Panamá, 15 de septiembre de 2023.
DNRM-UA-058-2023.

INFORME TÉCNICO No. UA-EVA-047-2023

De Evaluación de la segunda información aclaratoria al Estudio de Impacto Ambiental (EsIA), Categoría II, del proyecto titulado “**SOLICITUD EXTRACCIÓN DE PIEDRA DE CANTERA**”

Respuesta 5-4b

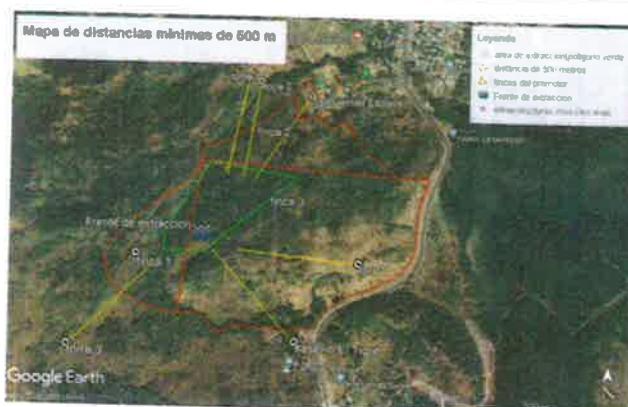
- b. Presentar mapa o plano geográfico a una escala adecuada donde se visualice la distancia de viviendas y otras infraestructuras de acuerdo con los lineamientos señalados por la Ley N°32 de 9 de febrero, con sus respectivas coordenadas de ubicación.

| INFRAESTRUCTURA | Condiciones | Distancia al frente de extracción | Coordenadas UTM |
| Carretera Panamericana | Óptimas condiciones | 600 m | |
| Torres de alta tensión | Óptimas condiciones | > 500 m | Torre 1 623316 / 957347 |
| Residencias de la comunidad del Espave | Óptimas condiciones | >500m | 623609 / 957261 |
| Residencias del caserío El Tigre | Óptimas condiciones | >500 m | 623569 / 956171 |

ANEXO I. VERIFICACIÓN DE COORDENADAS EN EL REGISTRO MINERO.

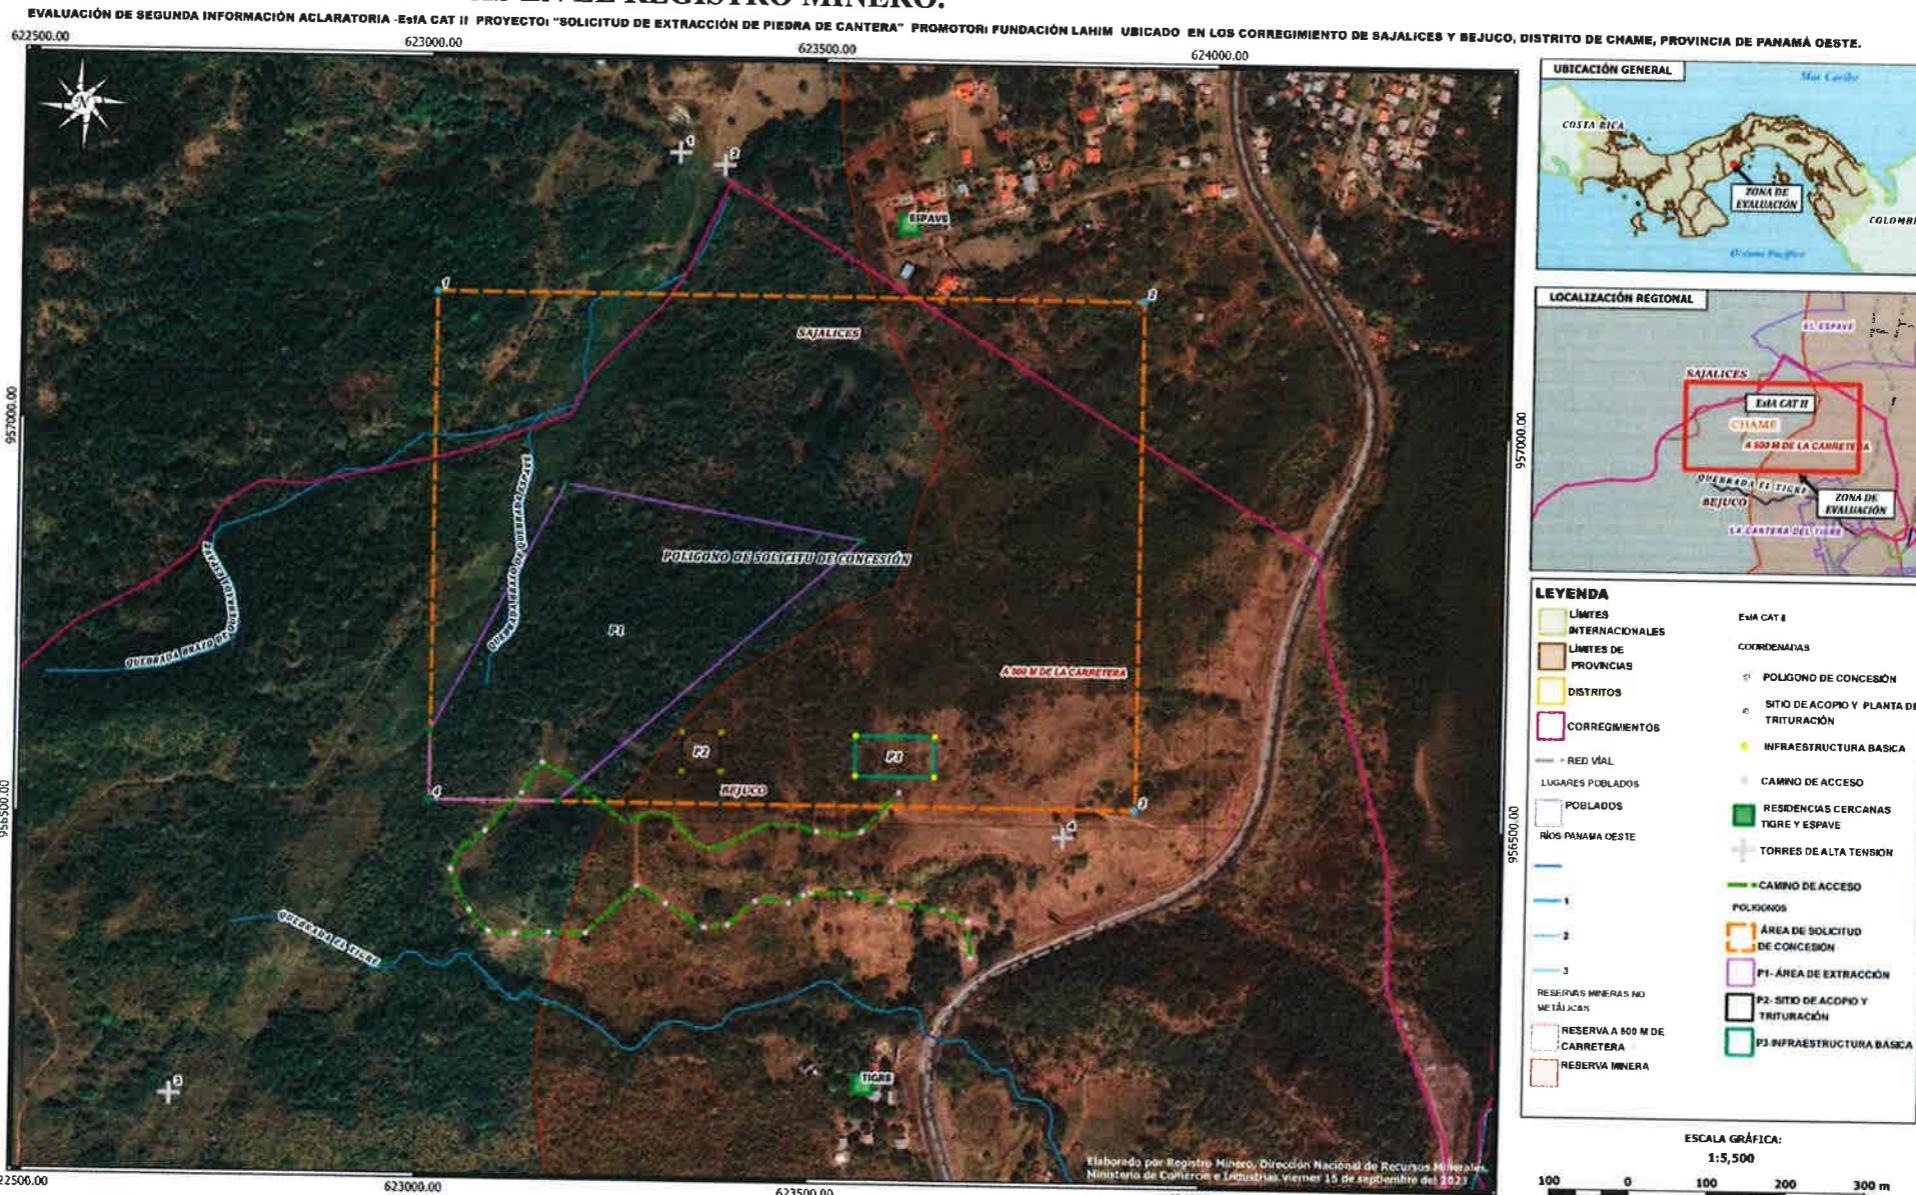
4. El promotor del proyecto aporta en el anexo 4 y 5, de la Información Aclaratoria las nuevas coordenadas límites de la solicitud de concesión y el área de extracción, así como también en el anexo 2 presenta mapa con las infraestructuras. En el mapa de distancia de viviendas y otras infraestructuras (anexo 2) no se aprecia apropiadamente las distancias desde cada una de estas hasta el frente de extracción. Al revisar la información aportada con la información existente en la base de datos del Departamento de Minas y Canteras de la Dirección Nacional de Recursos Minerales del Ministerio de Comercio e Industrias (anexo 1 de este informe), se resaltan que:

- El polígono generado con las coordenadas correspondientes a la zona identificada como Solicitud de Extracción de minerales no metálicos (piedra de cantera y tosca) de FUNDACION LAHIN, se sobrepone en la zona Solicitud de Exploración de minerales no metálicos (piedra de cantera) de la empresa PROYECTO CONSTRUCCIONES Y SUMINISTROS, S.A. (2007-86).

- Las zonas identificadas para áreas de infraestructuras básica están dentro de las zonas identificadas como áreas de extracción. Por lo que se reitera:
